**Oggetto: Osservazioni urgenti sul progetto preliminare denominato " adeguamento via acqua di accesso alla stazione marittima di Venezia", presentato dall'Autorità Portuale di Venezia, di cui alla comunicazione di avvio della procedura di valutazione di impatto ambientale pubblicata in data 17 settembre 2014.**

**Osservazioni relative alla VIArch (Valutazione di Impatto Archeologico) redatta dallo Studio Associato Bettinardi-Cester e allegata al progetto di "Adeguamento via acquea di accesso alla Stazione Marittima di Venezia e riqualificazione delle aree limitrofe al canale Contorta Sant'Angelo" presentato dall'Autorità Portuale di Venezia.**

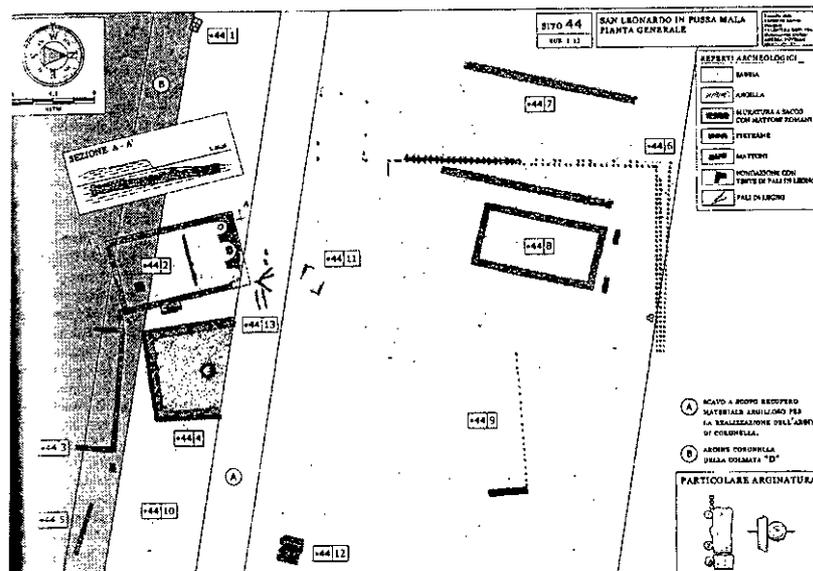
2. La presente VIArch non dà il sufficiente risalto ai **gravissimi danni che lo scavo del Canale Malamocco-Marghera ha arrecato ad alcuni siti archeologici di grande interesse, in primis il monastero medievale di San Leonardo in Fossamala**, letteralmente tagliato dall'opera e continuamente sottoposto all'erosione causata dalle onde prodotte dal passaggio delle navi.

Pianta del monastero di San Leonardo in Fossa Mala immediatamente dopo lo scavo del canale Malamocco-Marghera (da E. Canal, 2013). Il canale (ad est) e il canaletto di servizio (ad ovest) impattarono pesantemente sul complesso monastico. L'erosione, negli ultimi anni, ha fatto scomparire tutta la parte centrale del complesso e ha aggredito pesantemente anche la parte occidentale (chiesa ecc.).
